Nombre del trabajo: Revisiones

Materia: Taller Integral de Arquitectura II.

PLANTA ARQUITECTONICA BAJA

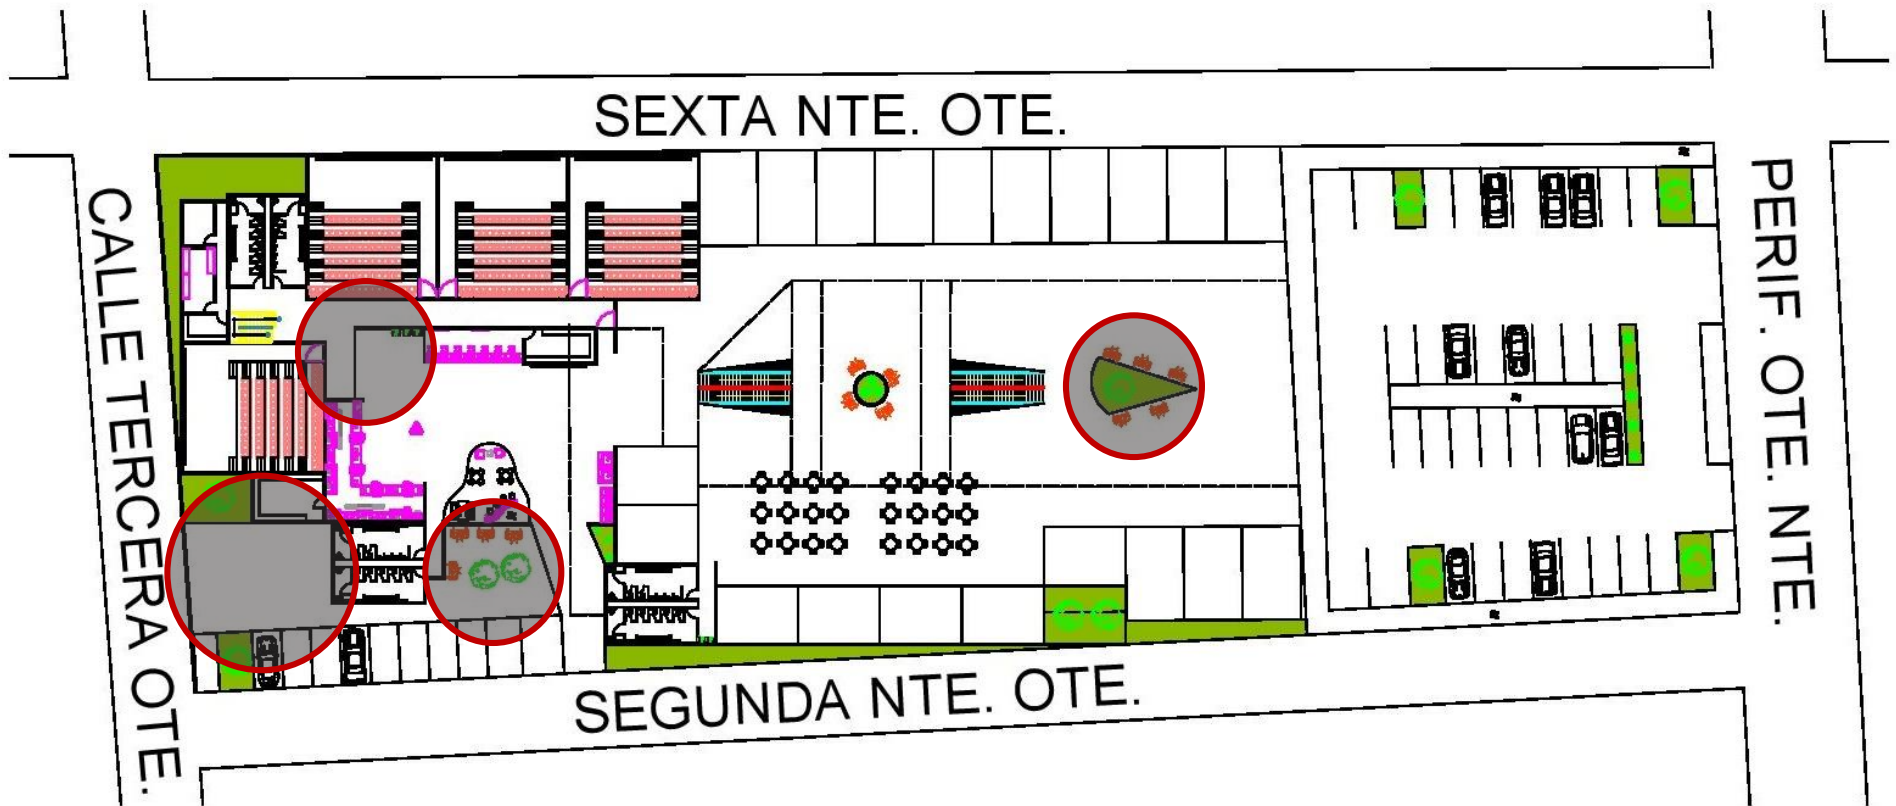
- Esta fue la propuesta arquitectónica de la semana, en donde se muestran algunos errores de la misma, el cual está señalado con los círculos de color rojo.
- Posteriormente se modificaron para mayor funcionalidad.

PLANTA ARQUITECTONICA BAJA

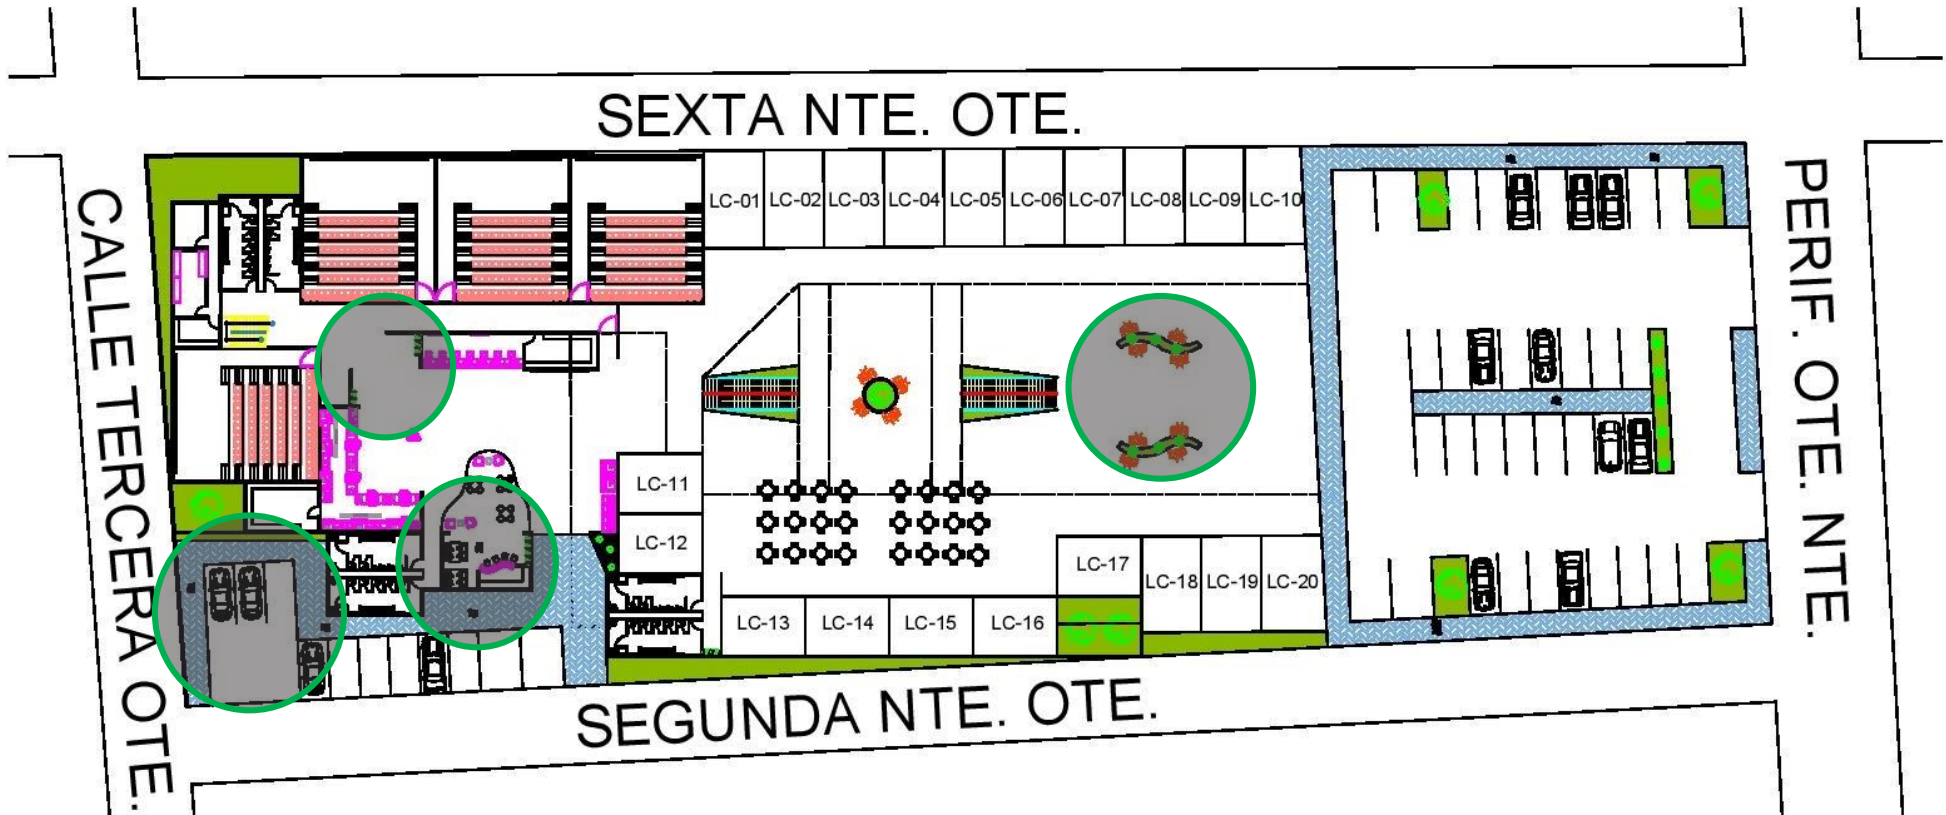
- Las modificaciones realizadas para la primera planta quedaron de la siguiente manera:
 - Anulación del área verde en el acceso principal para el área del cine por un área para cafetería.
 - Cambio de jardineras para el acceso principal del centro comercial.
 - Acceso para las salas de cine.
 - Modificación del estacionamiento lateral al CC.

PLANTA ARQUITECTONICA ALTA

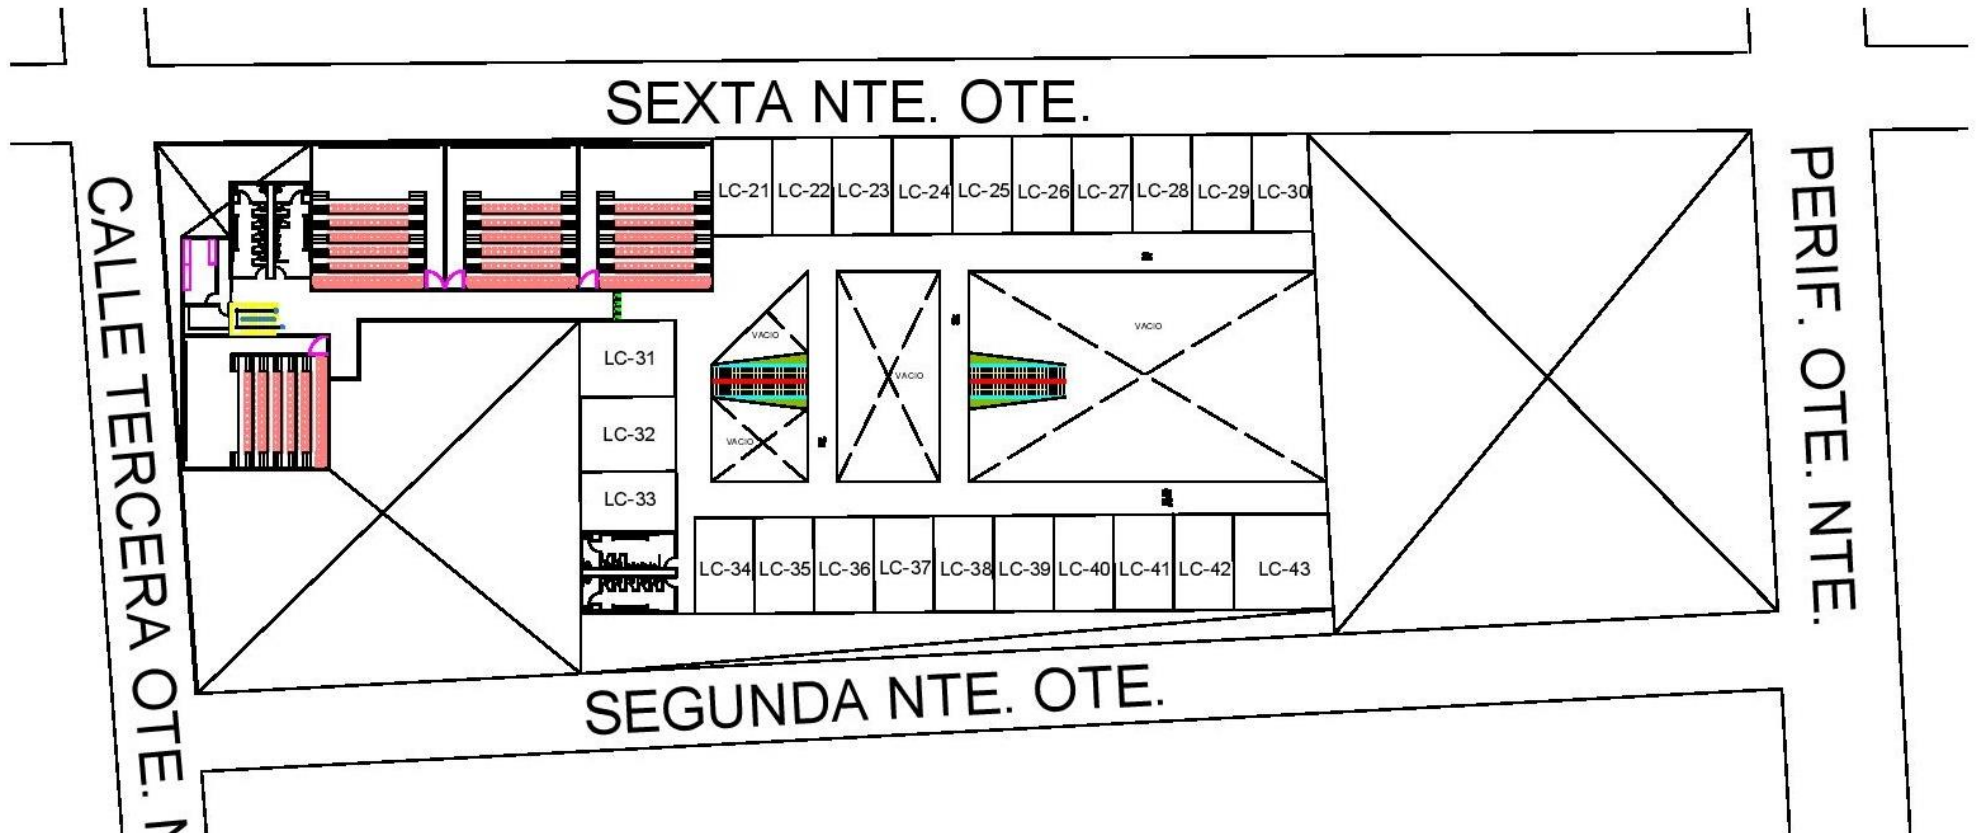
- De esta manera queda la propuesta para la segunda planta del CC.
